**Objet : Contribution service SOFT – Demande
d'autorisation environnementale parc éolien: VSB –
« Éoliennes du Petit Kermaux » - Corlay – Saint
Mayeux**

Objet : AIOT0100000355 – Société VSB – Corlay

Objet : DAENV – Parc éolien de Saint-Mayeux et Corlay (22)

Objet : Parc éolien de Saint-Mayeux-Corlay
AIOT 0100000355

CORLAY - Calcul des angles de vision

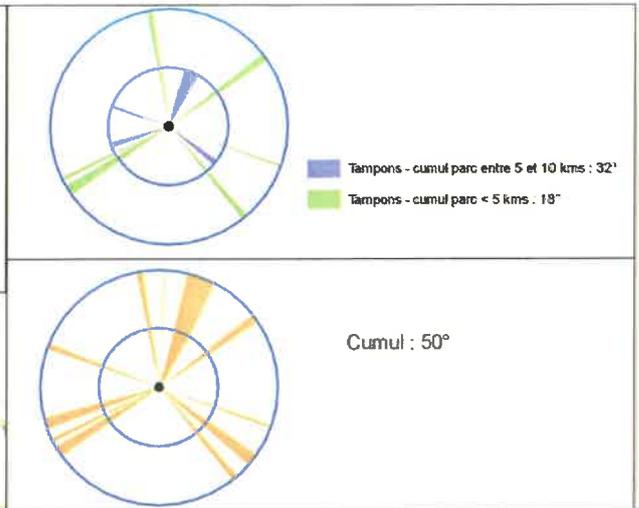
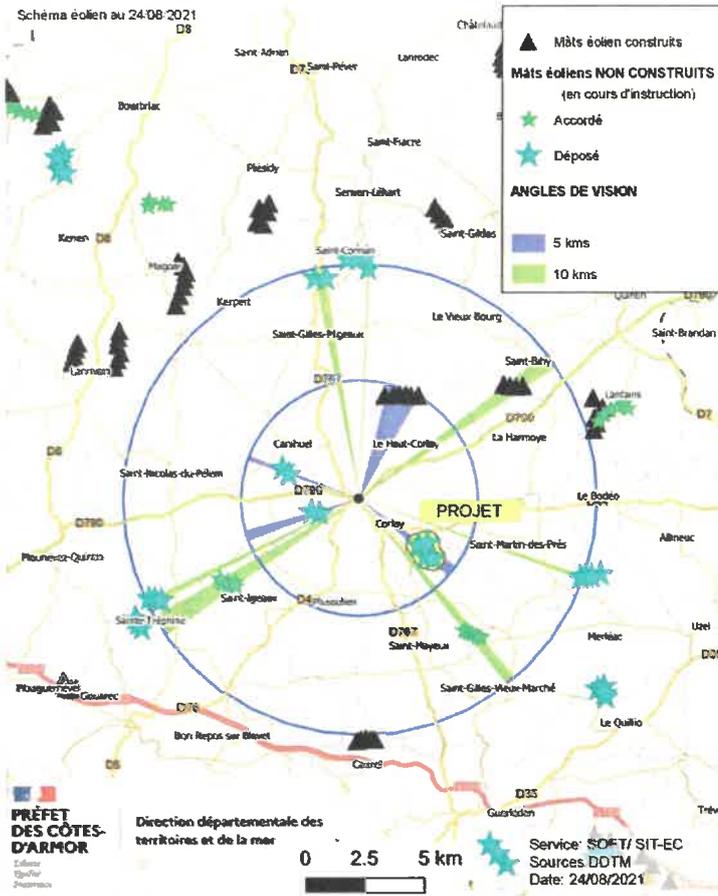
En annexe à cette contribution, une carte produite par l'unité SIT de la DDTM sur le projet cité en objet.

Au regard de cette carte, il semble nécessaire de demander au porteur du projet **de réaliser une étude de saturation qui ne figure pas dans le dossier.**

La mesure numéro 3 n'est pas spatialisée et aucune proposition concrète de mise en place de haies, basée sur l'analyse de l'impact du projet n'est proposée.
